「大戸川ダム建設事業の検証に係る検討報告書（素案）」
に対する関係住民からの意見募集結果

「大戸川ダム建設事業の検証に係る検討報告書(素案)」に対する意見応募

図1 近畿地整が想定した操作

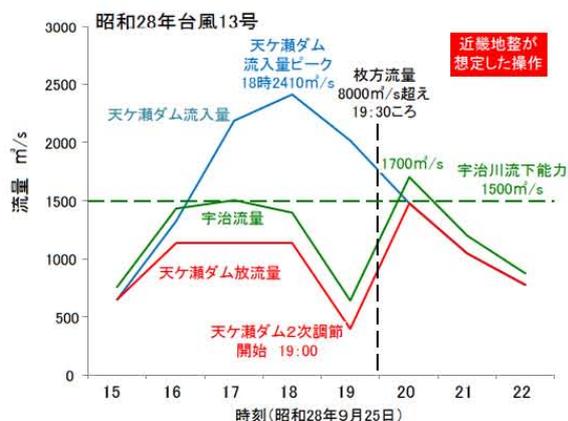
図1は、近畿地整が戦後最大洪水の昭和28年台風13号洪水に対し、想定操作をした場合の天ヶ瀬ダム流入量、同放流量、宇治流量を示したものである。これによると、20時に宇治の流下能力 $1500 \text{ m}^3/\text{s}$ を超えており、近畿地整の説明を裏付けているかにみえる。

図1では、2次調節を19時に開始している。①の条件はクリアしているものの、②の条件は無視されている。19時時点での枚方流量は $8000 \text{ m}^3/\text{s}$ に達しておらず、操作規則に違反している。

図2 操作ルールにしたがった操作

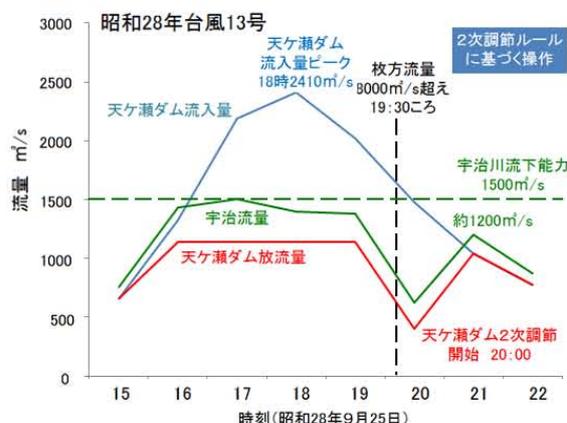
淀川水系流域委員会は、操作規則通りの操作を想定すれば、図2に示すように、2次調節の開始は20時となり、21時に満水となって流入量をそのまま放流することになっても、宇治流量が流下能力を超えることはない、としている。
